**Vi viser til vårt hørings svar og vår klage i saken om reguleringsplan Fv.710 Bjugn fabrikker - Klakksdalen, planId 162700136.**

**Emne:** Re: Klage på vedtak om reguleringsplan Fv.710 Bjugn fabrikk - Klakksdalen, planId 162700136

### Illustrasjon i planheftet:

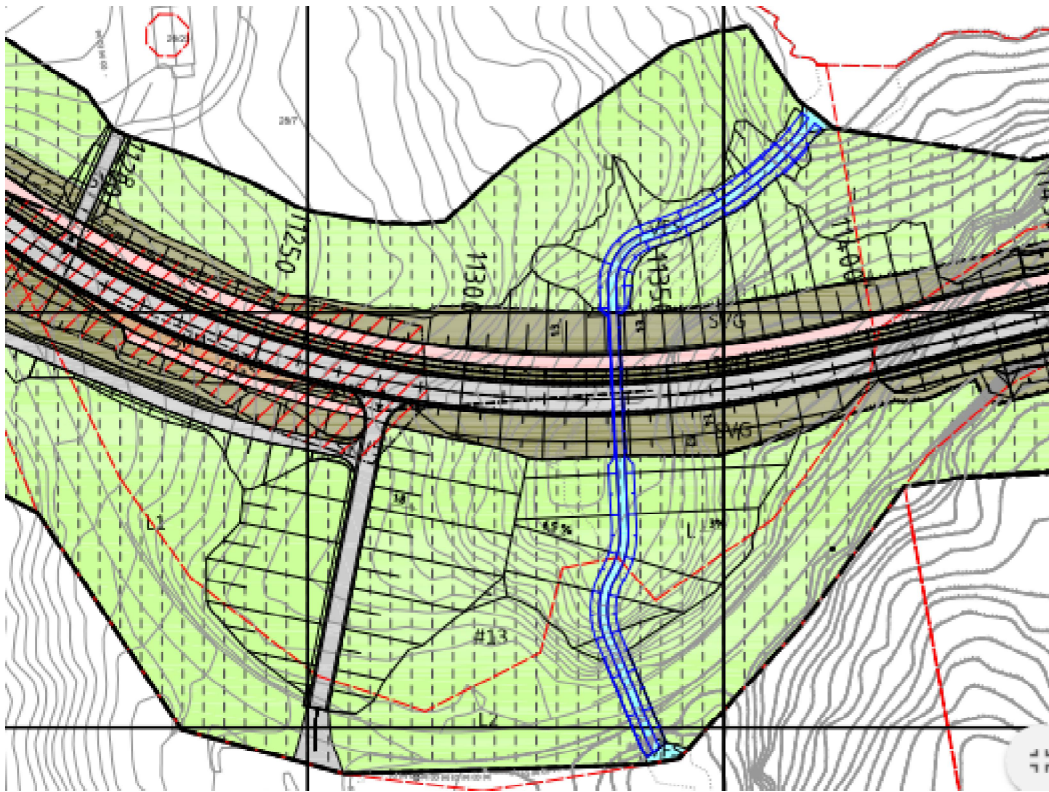
Jeg ser det opereres med to forskjellige illustrasjoner som viser utfyllingen under veien, som vist nedenfor. Hvilken er riktig? Den første viser tilsynelatende mindre konsekvenser for naturen/elven enn den nederste, som gir inntrykk av at elven under hele planområdet skal ligge i rør. Dersom elven skal ligge oppe i dagen i hele planområdet, bortsett fra akkurat under veitraseen, så er konsekvensene mindre enn fryktet. Sikrer man da et jevnt fall til fordel for vandring av fisk og andre vannlevende organismer, så er våre krav langt på vei innfridd.

Svaret på dette spørsmålet vil ha innvirkning på vår klage. Kanskje frafaller vi alle klagepunktene, men med en oppfordring til å sikre elvens økosystemfunksjoner best mulig. Ring meg gjerne for å forklare.
